# ИШОРМЖЩОННОЕ ПИСЬМО СЛУЖБЫ РЗиА ЦДУ ЕЭС СССР

№ 44

## О недостатках устройства АПВ-503

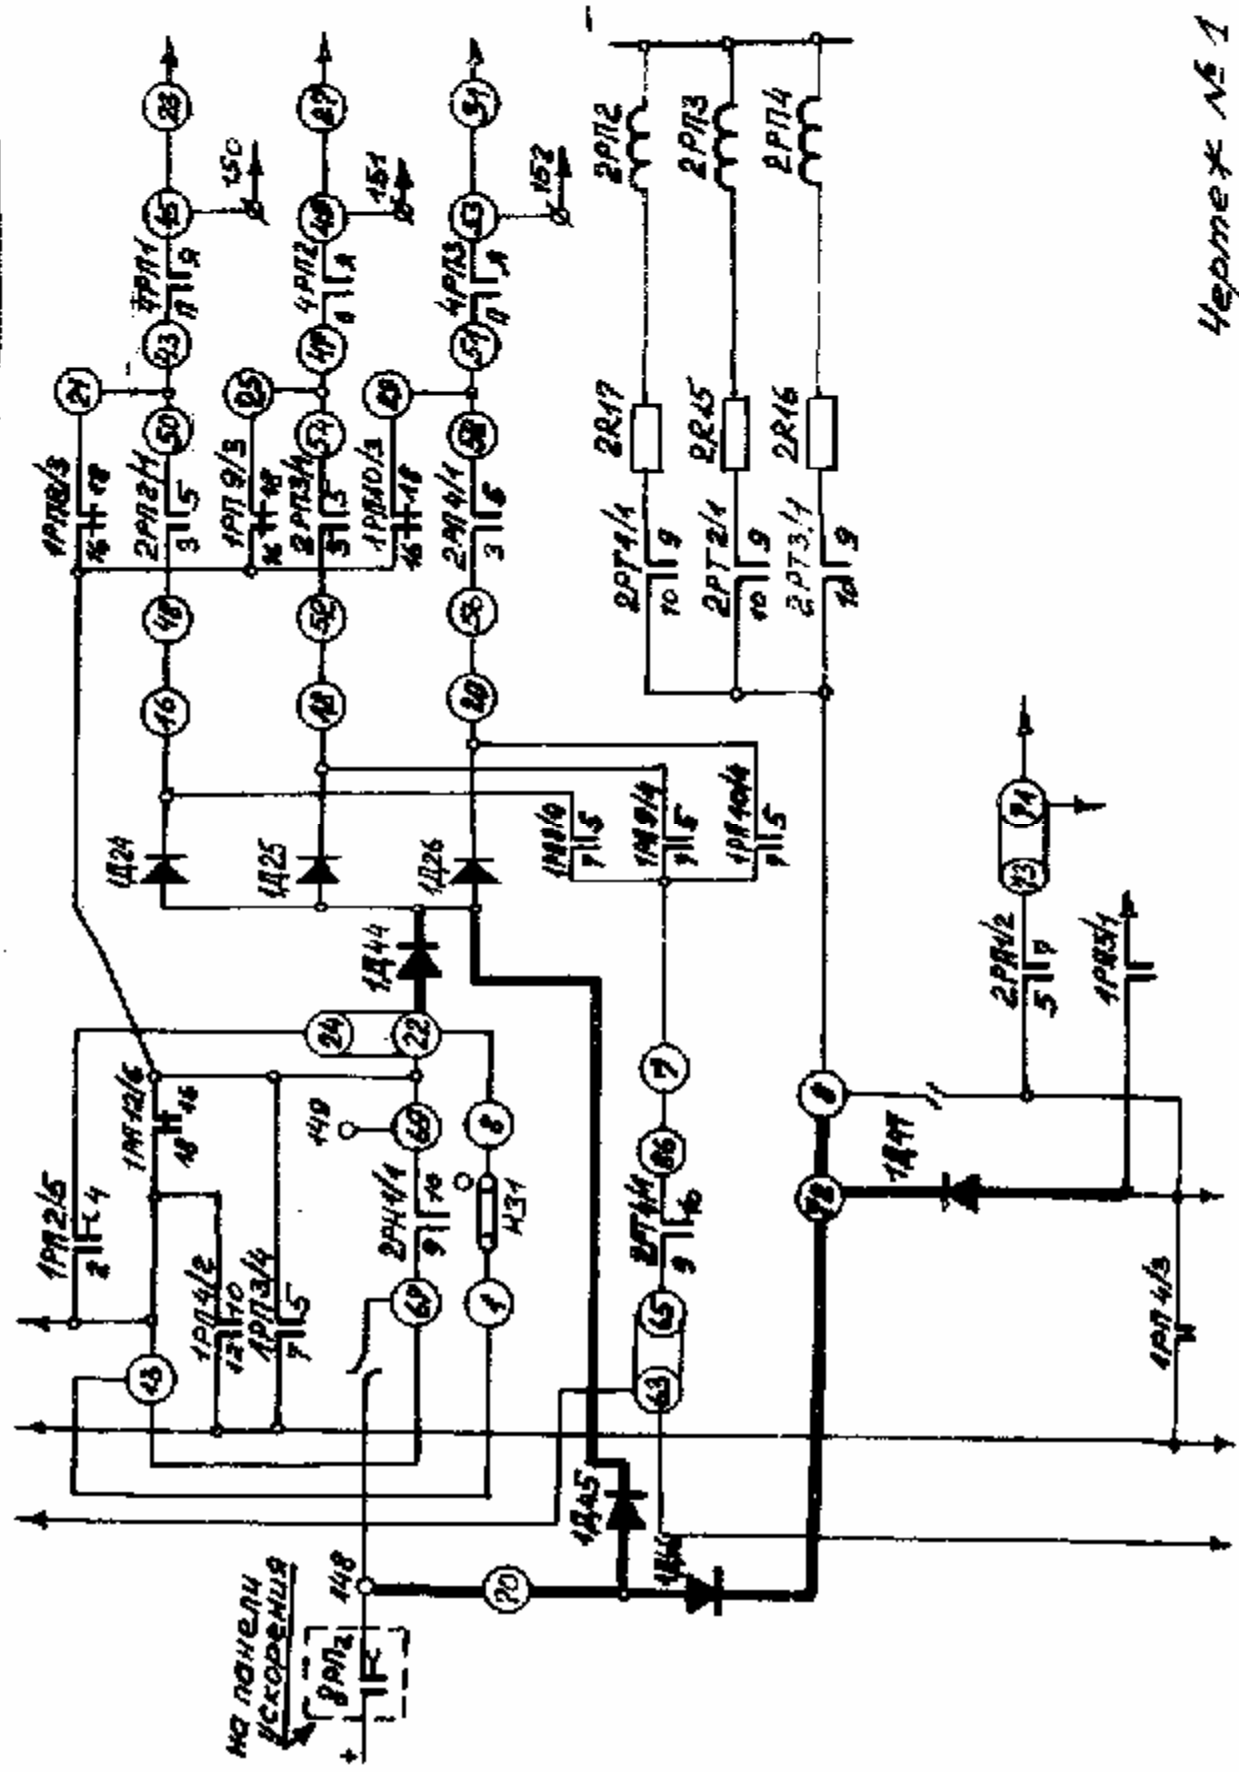
2. В одной из энергосистем в результате пробоя диода 1Д27 в схеме ОАПВ произошло ложное отключение трех фаз выключателя после успешного ОАПВ. Отключение произошло из-за создания цепи через контакт 1РП8/5, неисправный диод 1Д27 и любой из контактов 2РП5/1 и 2РП6/1 на отключение трех фаз выключателей линии.

Для устранения указанного недостатка необходимо последовательно о диодом 1Д27 включить еще один диод того же типа КД-205Б и зашунтировать каждый из них активным сопротивлением 150-200 тыс. Ом (1-2 Вт).

Чертеж № 1  
Варшавы ОРЗАЗУМ ЭСН

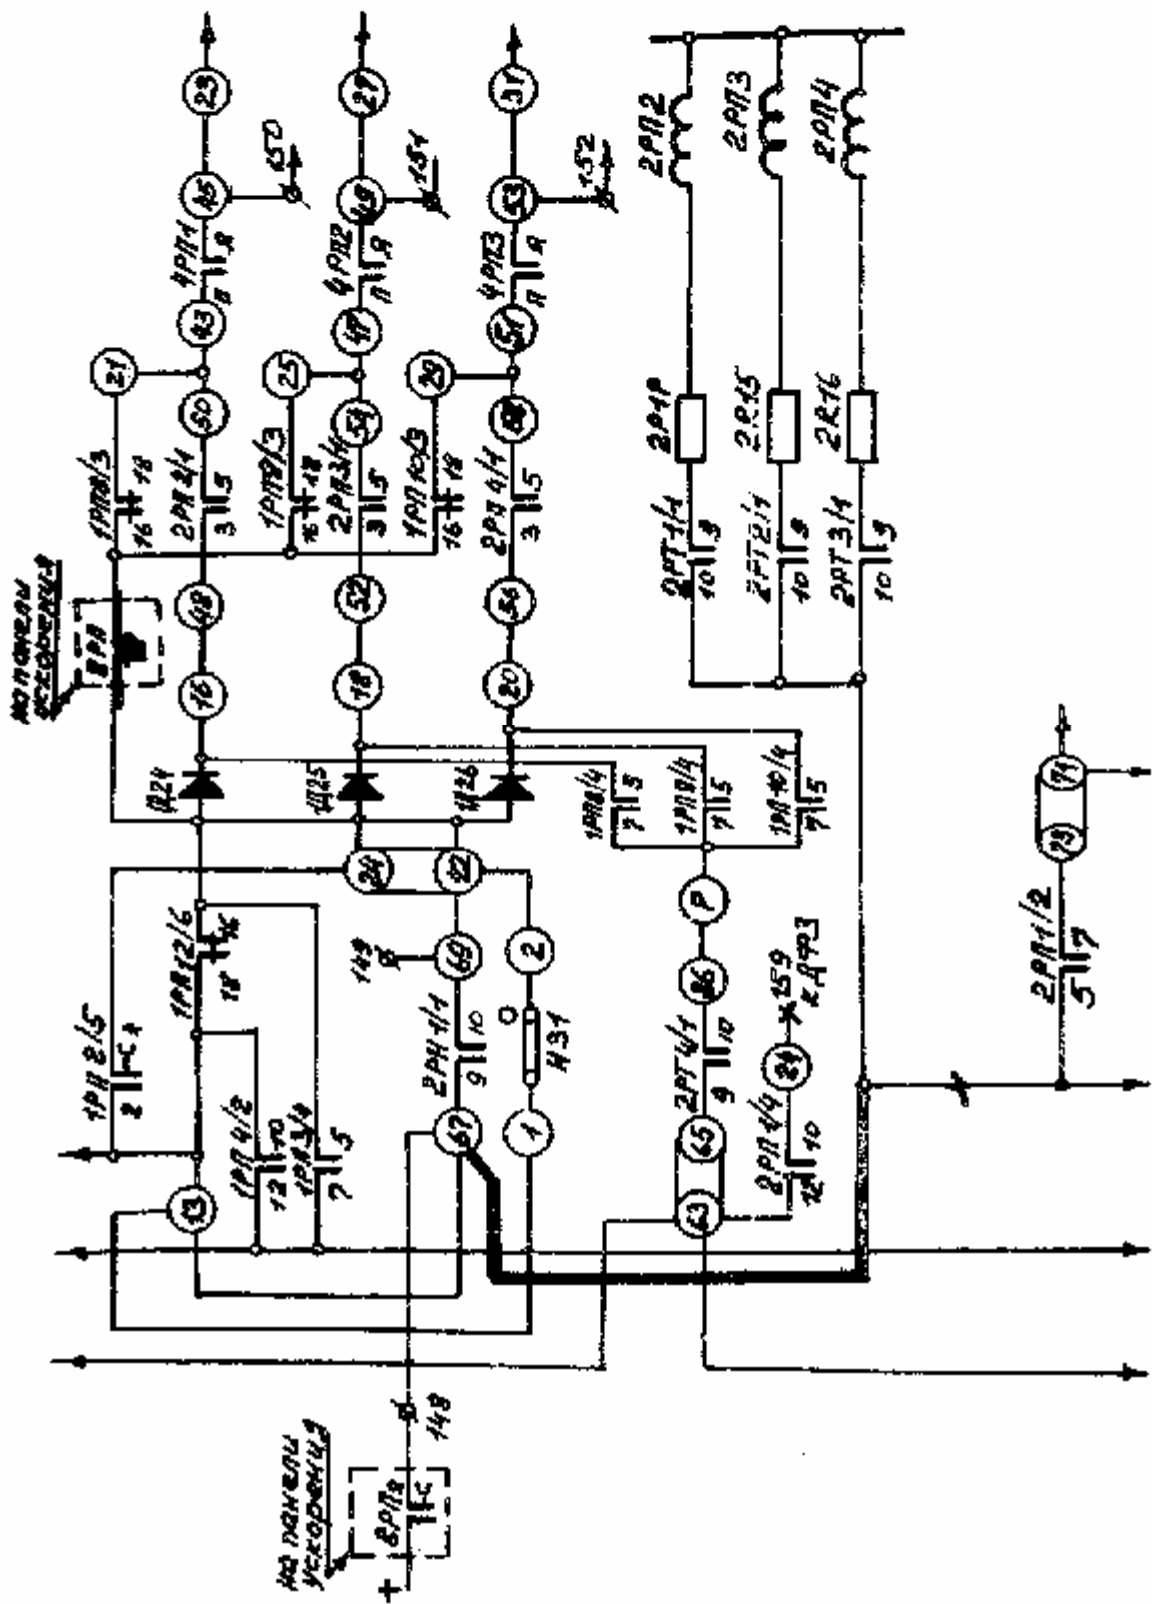
I. Реле сопротивления типа КРС-4 избирательных органов ОАПВ с магнитоэлектрическими реле на выходе не имеют четкой фиксации положения контакта при снятии с реле переменного напряжения и тока. Поэтому при отключении линии, у которой трансформаторы напряжения установлены на линии, указанные контакты занимают произвольное, в том числе и замкнутое, положение, В результате в одной из энергосистем произошло ложное отключение линии от избирателей устройства ОАПВ, вводимых на самостоятельное действие контактом реле ускорения. Отключение произошло при включении линии под напряжение. Цепь отключения создалась через контакт реле ускорения, подключенный к зажиму 148 панели, через контакты 1РП12/6, 1РП2/5 или накладку НЗІ и затем через контакты 1РП8/3, 1РП9/3 или 1Р10/3. Для исключения указанного недостатка ОРЗАУМ института Энергооетъпроект и службой РЗиА ЦДУ ЕЭС СССР разработаны 2 варианта изменения схемы ОАПВ (см. чертежи № I и № 2 приложения).

В обоих вариантах избиратели вводятся на самостоятельное действие при опробовании линии напряжением только после срабатывания реле-повторителей токовых реле с тем, чтобы избиратели получившие при включении линии напряжение от ТН, успели бы правильно зафиксировать положение своих контактов.
